改善箇所説明図

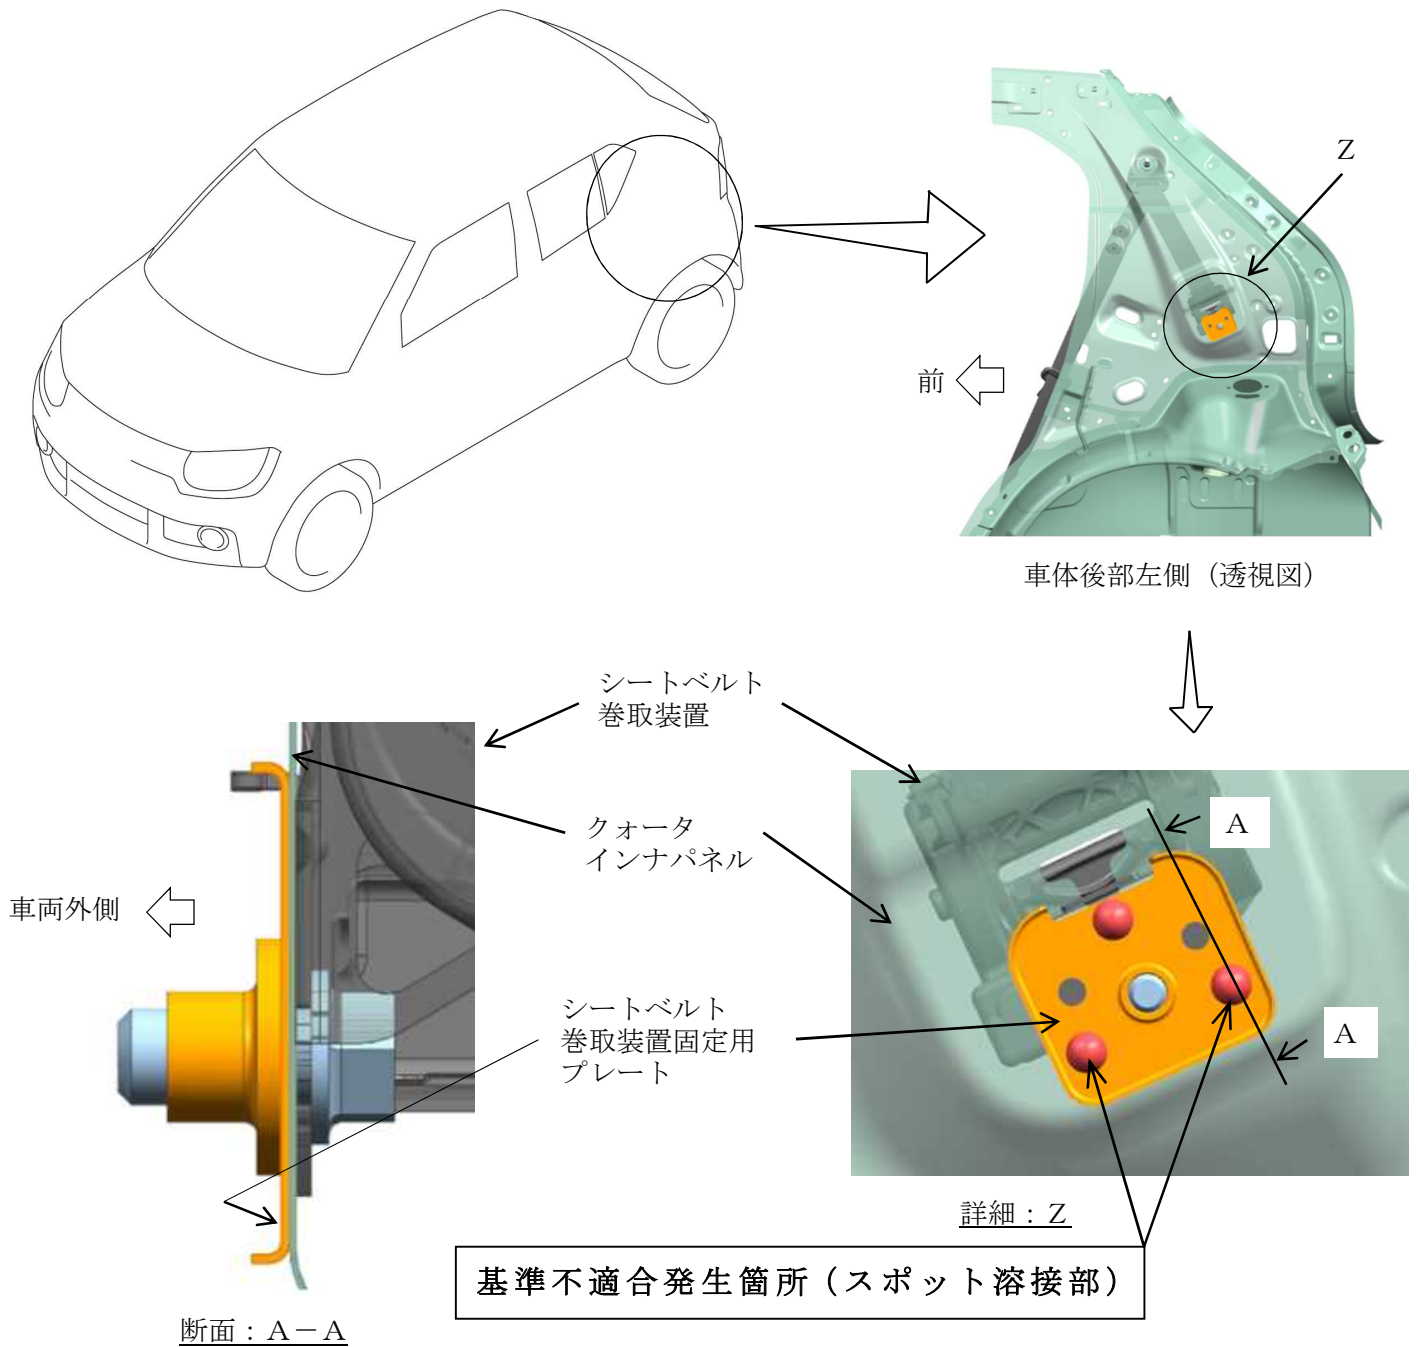
後席シートベルトにおいて、左側シートベルト巻取装置用固定用プレートと車体のクォータインナパネルとの溶接が不適切なため、溶接強度が不足している。そのため、衝突時にシートベルト巻取装置の車体側取付部が変形し、乗員を拘束できなくなるおそれがある。

全車両、溶接不適切個所の再溶接を実施する。

識別：ID プレートに青色のシールを貼付する。
